電源開発株式会社
大間原子力発電所

意見聴取会指摘事項について
(地震関係)

平成16年11月
原子力発電安全審査課

図-1.4 同定解析から得られた減衰定数と周波数の関係

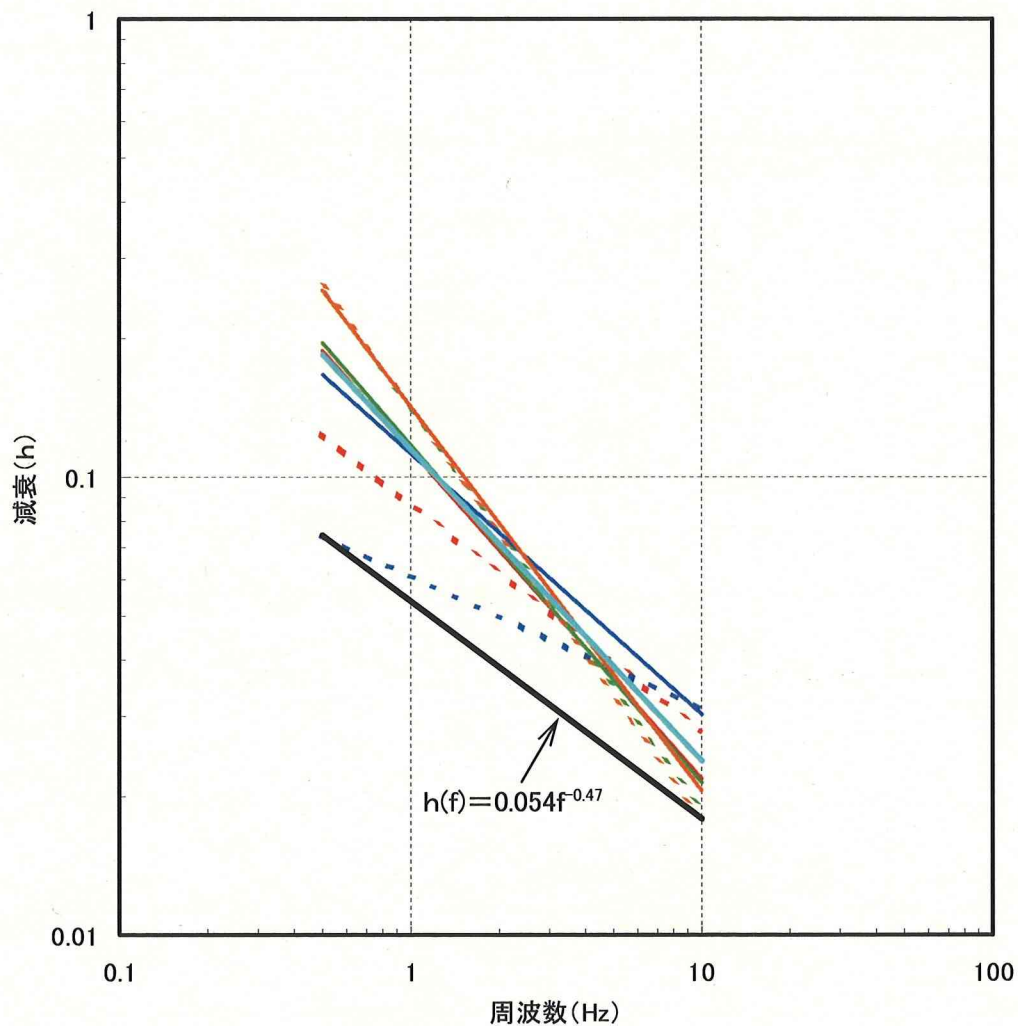
- 1) 地盤モデルの減衰定数について，各地震観測記録毎の同定結果の違いが設計用応答スペクトル S_1-D の設定に及ぼす影響について検討すること。

4地震の観測記録のNS成分及びEW成分に対する同定解析により得られた減衰定数及びそれらの平均値として設定した減衰定数と周波数の関係を図-1.4に示す。同図には、設計用応答スペクトルの2秒に対応する0.5Hzから同定解析における解析最大周波数である10Hzまでを図示している。図に示すように、各地震毎に同定された減衰定数は概ね同様の傾向を示している。しかしながら、0.5Hz及び10Hzにおける4地震に対する各々の減衰定数に差がみられるため、本検討に用いる減衰定数の設定については図-1.4に示すように、0.5Hz及び10Hzにおける減衰定数の最小値に基づき、次式のように減衰定数の下限値を設定している(以下「検討用減衰定数」という)。

$$h(f) = 0.054f^{-0.47}$$

図-1.5 1993年釧路沖地震のはざとり波の応答スペクトル及び設計用応答スペクトル S_1-D (解放基盤相当位置)

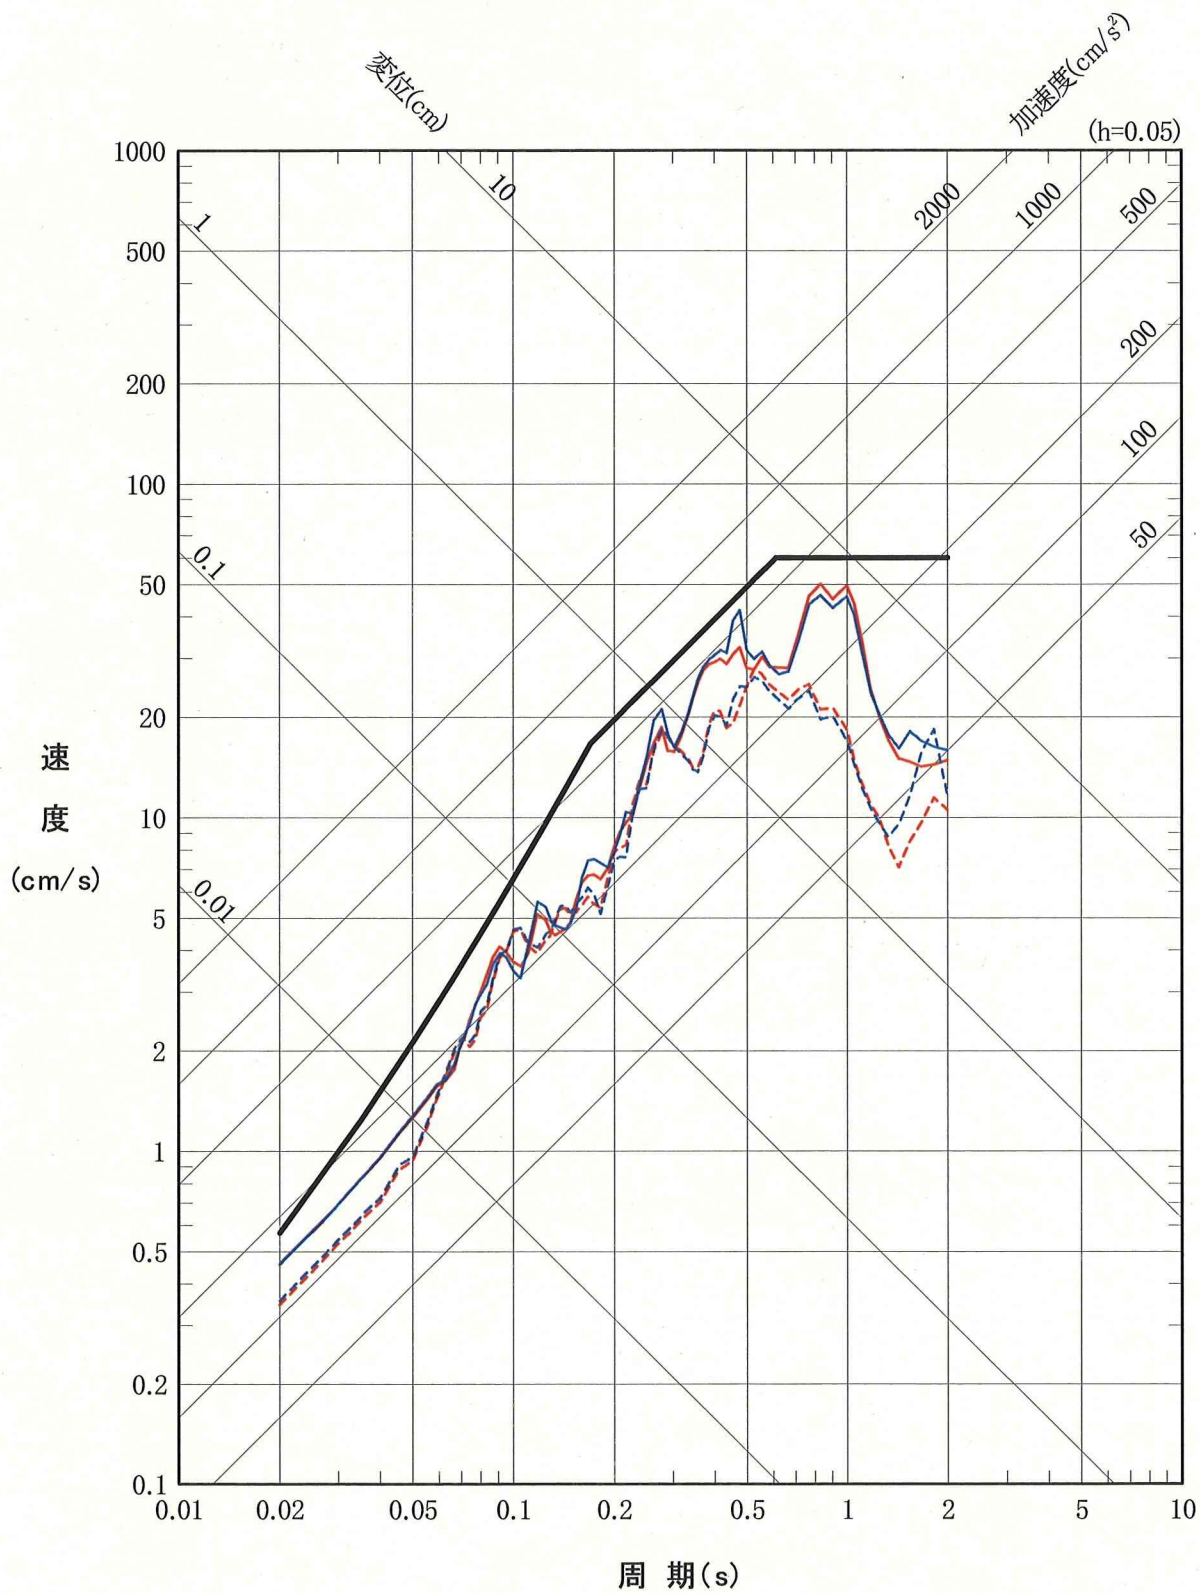
設計用応答スペクトル S_1-D の設定において包絡した1993年釧路沖地震観測記録について、上述の(1)で設定した検討地盤モデルを用いてはぎとり解析を行っている。図-1.5にはぎとり解析結果を示す。同図に示すように、1993年釧路沖地震観測記録のはぎとり波の応答スペクトルは、設計用応答スペクトル S_1-D を上回らないとしている。

申請者は、各観測記録毎の減衰定数の同定値について、0.5Hz及び10Hzにおける最小値に基づき下限値となる検討用減衰定数を設定し、1993年釧路沖地震観測記録のはぎとり解析を行っている。その結果、はぎとり波の応答スペクトルは設計用応答スペクトル S_1-D を下回っており、各観測記録毎に同定した減衰定数の違いを考慮しても設計用応答スペクトル S_1-D の設定に及ぼす影響はないとしている。

以上のように、4つの代表的な地震記録について同定した減衰定数の違いを考慮しても、1993年釧路沖地震観測記録のはぎとり解析結果は設計用応答スペクトル S_1-D を上回らないことを確認した。このことから、申請者が設計用応答スペクトル S_1-D の設定にあたり、はぎとり解析用地盤モデルの減衰定数として、各観測記録のNS成分及びEW成分毎に同定した減衰定数の平均値を用いるとしていることは妥当であると考えられる。
